POSTANOWIENIE nr 451/2018

odmawiam uzgodnienia

projektu miejscowego planu zagospodarowania przestrzennego obszaru w rejonie ulicy mjr. Jana Piwnika-Ponurego we Wrocławiu oraz określam warunki na jakich może nastąpić uzgodnienie ww. planu:

WERKSIEDLUNG
BRESLAU-HUNDSFELD

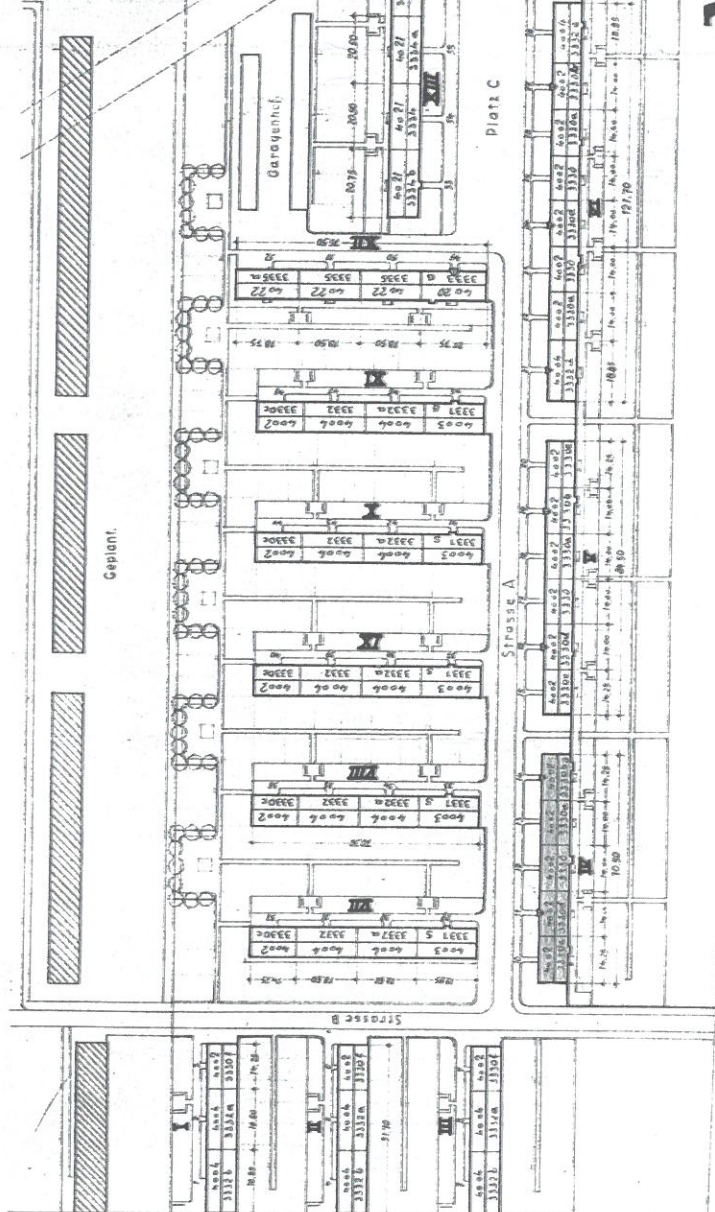
Charakterystyczne dla przedmiotowego założenia jest znaczne rozluźnienie zabudowy, duży udział zieleni komponowanej i układ komunikacyjny oparty na jednym głównym trakcie, biegnącym ze wschodu na zachód i dalej prostopadle na północ, oraz sieci podrzędnych alejek obsługujących budynki. Osiedle powstało dla pracowników filii zakładów zbrojeniowych *Rheinmetall-Borsig* przy ul. Bierutowskiej. Projekt opracowano w 1940 r. w spółdzielni *Schlesische Heimstätte*. Zgodnie z planem (nie w pełni zrealizowanym) wjazd na osiedle prowadził od wschodu, przez prostokątny plac ze skwerem, dalej przechodzący w ul. Piwnika-Ponurego, główną oś kompozycyjną założenia. Na regularny, sekwencyjny układ przestrzenny składają się dwukondygnacyjna zabudowa rozplanowana rastrowo, tak, aby umożliwić wgląd w powtarzalne wnętrza urbanistyczne z dużym udziałem zieleni. Wszystkie budynki oparto na rzucie wydłużonego prostokąta. W południowo-wschodniej części, przy wjeździe na osiedle, planowano budynek na planie litery L, odpowiadający budynkowi nr 59-65, kształtując tym samym przebieg ulicy. Z ww. planu osiedla (w załączeniu) wiemy, jaką koncepcję jego rozwoju mieli projektanci. Kolejne zabudowania miały powstać po stronie północnej w pewnym oddaleniu, w układzie odpowiadającym budynkom po południowej stronie ulicy. Natomiast po północnej stronie budynku nr 14-18 konsekwentnie planowano kolejny budynek (lub budynki) o tych samych gabarytach i w tej samej odległości. Z projektów budowy i rozbudowy osiedla wynika, że architekci w sposób zamierzony i konsekwentny operowali prostymi, minimalistycznymi środkami urbanistycznymi dla osiągnięcia „czystego”, uporządkowanego i przewidywalnego założenia. Nie planowano elementów dominujących, zabudowa, przestrzeń zieleni i układ komunikacyjny miały równorzędne znaczenie.

Z uwagi na konieczność ochrony wskazanych wartości nie są dopuszczalne zmiany funkcjonalno-przestrzenne, wprowadzanie nowych osi kompozycyjnych i nieuzasadnione historycznie akcentowanie wybranych wnętrzy urbanistycznych w obszarze założenia historycznego osiedla mieszkaniowego, ujętego w ewidencji zabytków. Sprzeciw organu budzi zbyt duża ingerencja w zachowany i podlegający ochronie układ funkcjonalno-przestrzenny historycznego. Podstawowymi elementami tworzącymi jego kompozycję przestrzenną są prostopadłe ustawione, jednorodne stylistycznie budynki mieszkalne, zieleni komponowana z nimi związana i układ komunikacyjny o jasno określonej i widocznej w terenie roli poszczególnych ciągów komunikacyjnych. Projekt wprowadza rozwiązania, które zaburzają relacje i proporcje między tymi elementami. Przestrzeń między budynkami ukształtowana została w analogiczny sposób: jako kameralne wewnętrzne podwórza z drogą do obsługi budynku i terenem zielonym. Plan wprowadza szeroki ciąg pieszo-rowerowy między budynkami nr 91-97 i 83-

9. Nowo projektowana zabudowa wielorodzinna powinna zostać odsunięta od zabytkowego osiedla, które od północy można zamknąć terenem zielonym, w nawiązaniu do istniejącej zieleni komponowanej i do oryginalnych planów osiedla.
